2026 年 8 月

株式会社ミスミ

「ホース用継手 タケノコジョイント SUS304」
「【クリーン洗浄品】ホース用継手 タケノコジョイント SUS304」
仕様変更のご案内

外観（ストレート部）

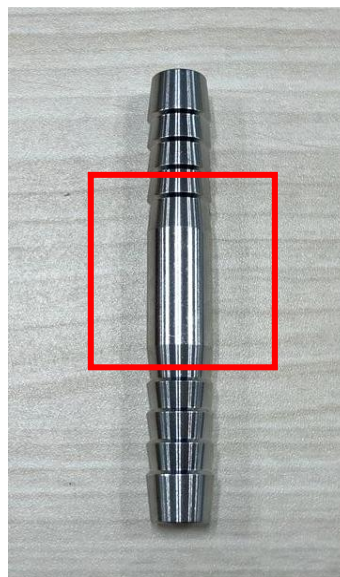
変更内容	変更前	変更後
外観（ストレート部）	呼び内径（6、9） 素材肌	呼び内径（6、9） バフ仕上げ

※呼び内径 12、19 については、現行品はバフ仕上げになります。

【変更前】素材肌

【変更後】バフ仕上げ
